改善箇所説明図②

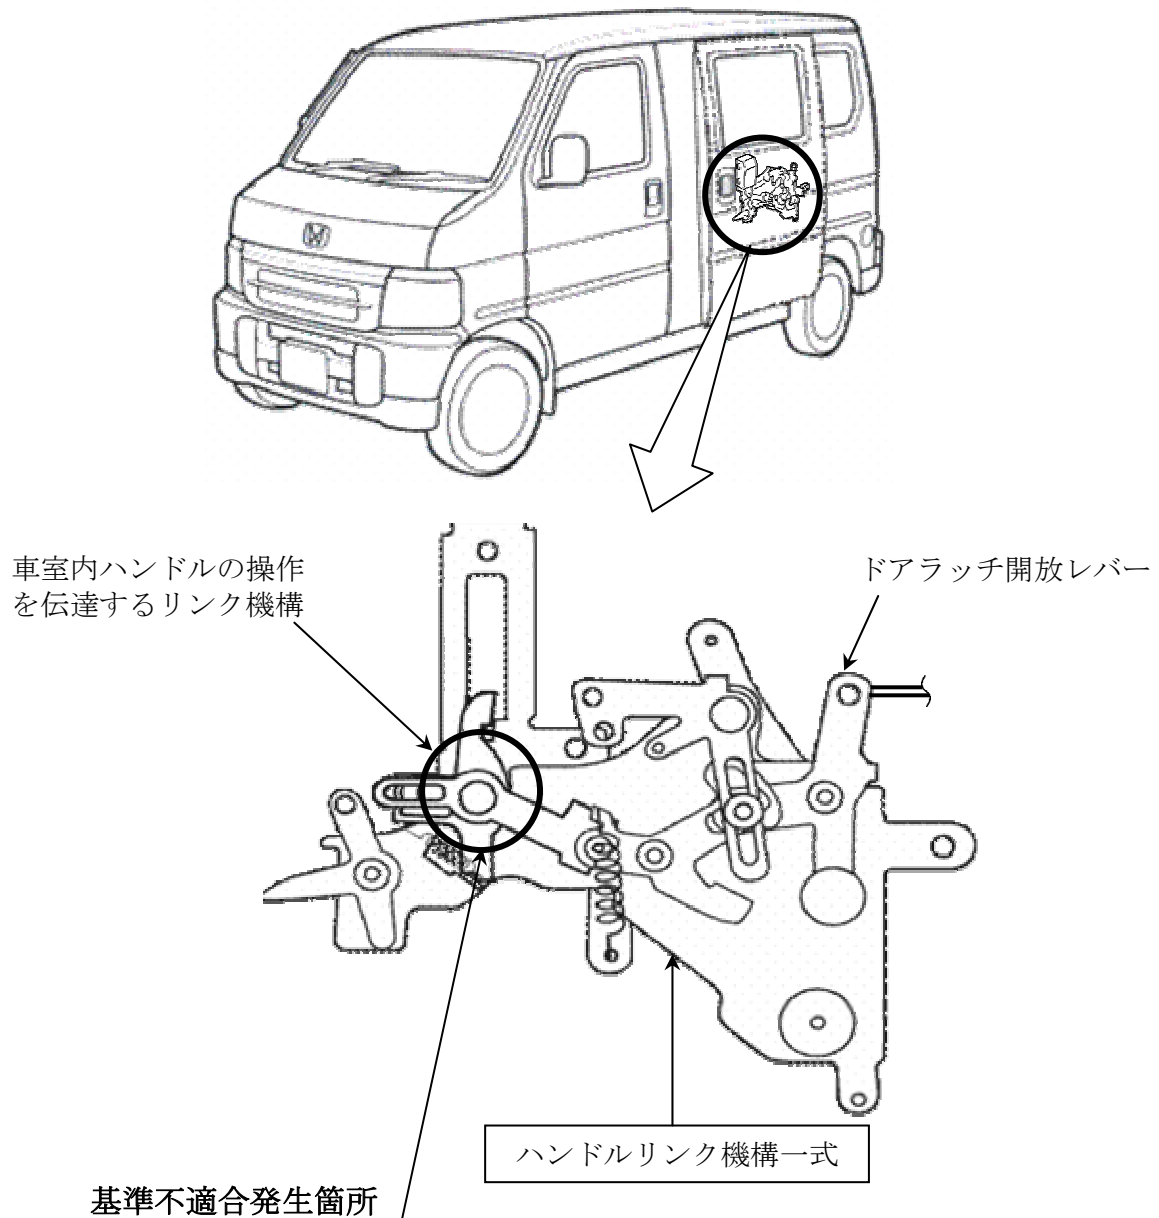
左側スライドドアの車室内ハンドルの操作を伝達するリンク機構のプレス成型が不適切なため、リンク機構が円滑に作動せず、車室内からスライドドアを開けた後、リンク機構の一部が戻らないものがある。そのため、スライドドアを閉めてもドアラッチが開放状態のままとなり、最悪の場合、走行中に左側スライドドアが開くおそれがある。

全車両、左側スライドドアのハンドルリンク機構一式を良品と交換する。

識別：運転席ドアロアヒンジ上側ボルト頭部に黄色ペイントを塗布する。
